Journalnr: 06.02.16-P19-13-22
Ref.: Mette Emborg
Telefon: 99887669

Dato: 14-11-2022

Tilladelse til udskiftning af rørbro i Skærdal Bæk ved Røjdrupvej samt flytning af krydsende rør mellem to dambrugsafdelinger

Bilag 1 - Oversigtskort

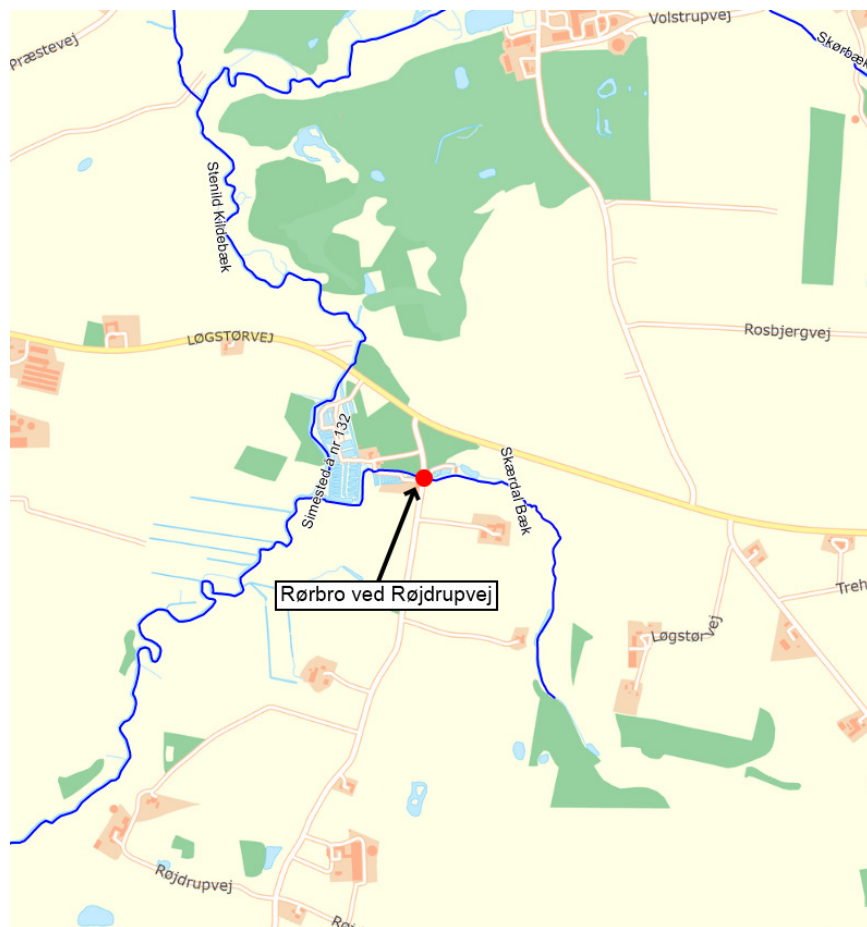
Rebild Kommune meddeler hermed tilladelse efter vandløbslovens § 47 til at udskifte en eksisterende rørbro i Skærdal Bæk ved Røjdrupvej matrikel nr. 7000a, Røjdrup By, Stenild og 7000b, Volstrup, Rørbæk. I forbindelse med udskiftning af rørbroen fjernes også to rør (Ø160 mm og Ø200 mm), som krydser vandløbet gennem rørbroen. De erstattes af et Ø300 mm rør som lægges parallelt med rørbroen og krydser vandløbet øst for vejen. Se oversigtskort og billede af de eksisterende forhold på bilag 1.

I vandløbet og gennem den eksisterende rørbro ligger der fra gammel tid to rør (Ø160 mm og Ø200 mm), som fører spildevand fra en dambrugsafdeling nordøst for Røjdrupvej til en dambrugsafdeling sydvest for Røjdrupvej (se billede på bilag 1). I forbindelse med udskiftning af rørbroen udskiftes de to rør med et Ø300 mm rør som lægges ved syd for rørbroen i stedet for i vandløbet. Det nye Ø300 mm rør krydser vandløbet umiddelbart øst for Røjdrupvej, men kan pga. koteforskellen i de to dambrugsafdelinger sænkes lidt, så det ikke stikker højere op i vandløbet end de to eksisterende rør.

6. Den nye rørbro skal have en diameter på mindst Ø1000 mm og en længde på maks. 11,5 meter. Røret skal anbringes med 1/3 – 1/4 af rørets diameter under vandløbsbunden og det skal ligge vandret. Vandløbsbunden skal være ubrudt ved ind- og udløb samt gennem røret.

7. Der skal så vidt muligt lægges grus i vandløbsbunden gennem hele rørbroen samt ved det krydsende Ø300 mm rør.
8. Det krydsende Ø300 mm rør skal sænkes, så det stikker mindst muligt og maks. 20 cm over vandløbsbunden.
9. Der skal etableres skråningsanlæg ved rørbroen. Skråningsanlægget skal tilpasses de eksisterende naturlige forhold og tilsås med græs.
10. Etableringen og den fremtidige vedligeholdelse af rørbroen (vejbroen) påhviler vejmyndigheden.
11. Vejmyndigheden skal selv træffe de nødvendige aftaler med alle, som berøres af projektet.
12. Projektet skal færdigmeldes til Rebild Kommune, Center Natur & Miljø.
